大型トラック電気装置（バッテリー電源ケーブル）のリコールについて

平成 29年12月14日

リコール届出番号4157

改善箇所説明図①

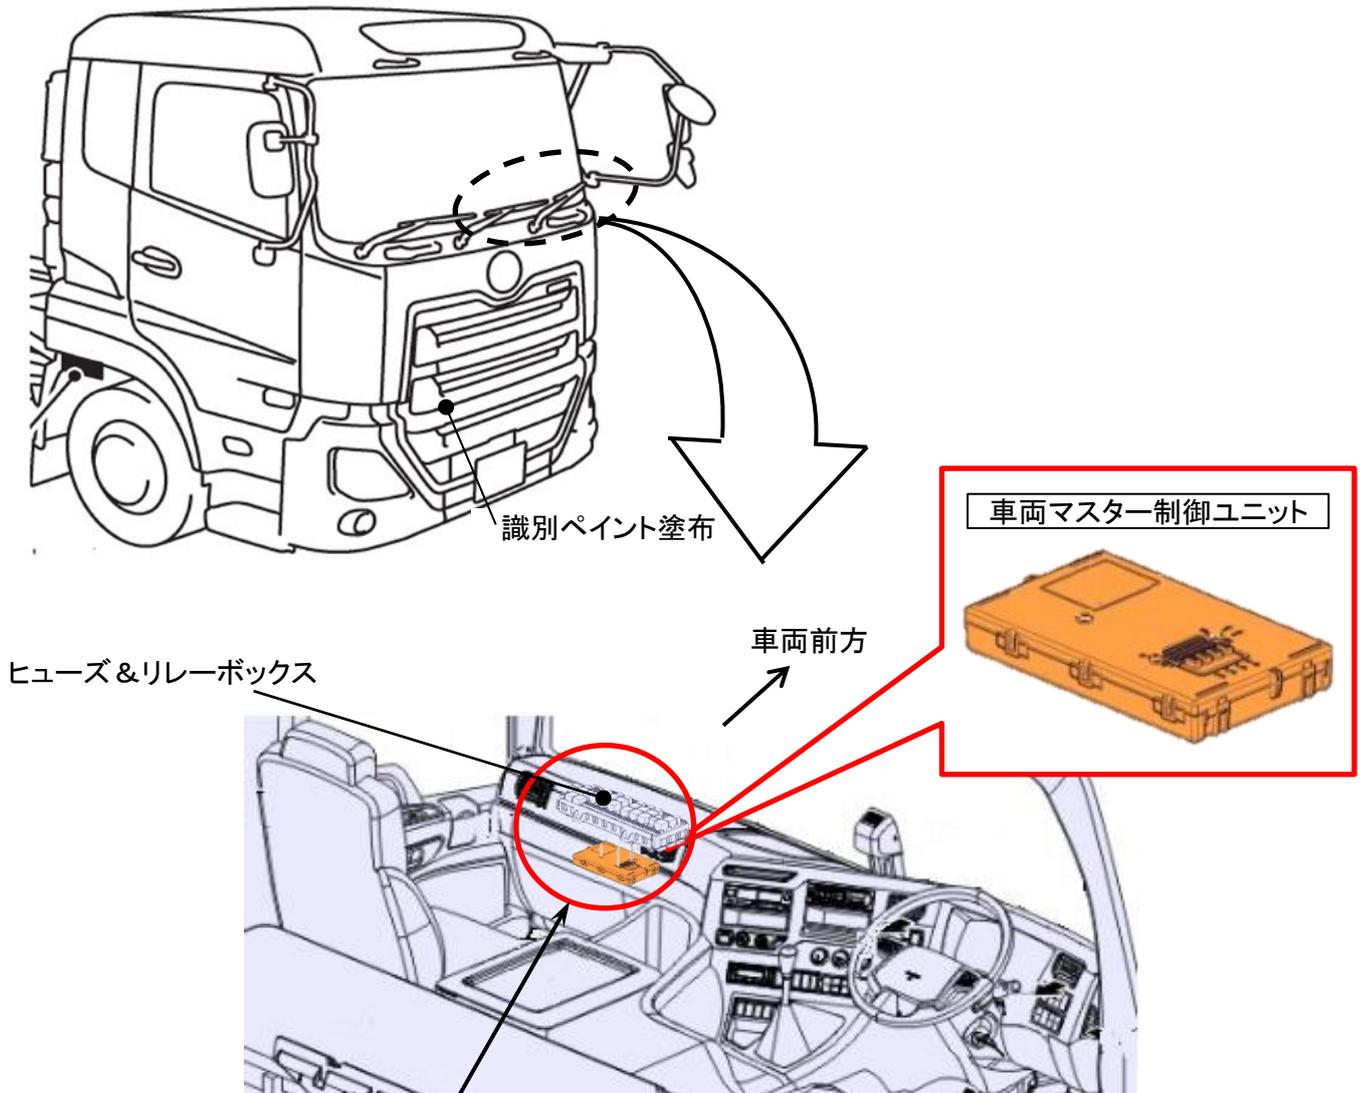
大型トラックにおいて、バッテリー固定プレートの形状が不適切なため、バッテリー端子に電源ケーブルを取り付けた際、電源ケーブルが固定プレートの端部と干渉するものがある。そのため、そのままの状態で使用を続けると、電源ケーブルの被覆が損傷して短絡し、最悪の場合、走行中にエンジンが停止し、再始動できなくなるおそれがある。

全車両、バッテリー固定用プレートの端部に保護材を取付ける。併せて、電源ケーブルを点検し、損傷がある場合は保護材の取付けまたは新品に交換する。

識別: 作業完了車には、バッテリーカバー固定ナットの表面に黄色又は白色ペイント塗布する。
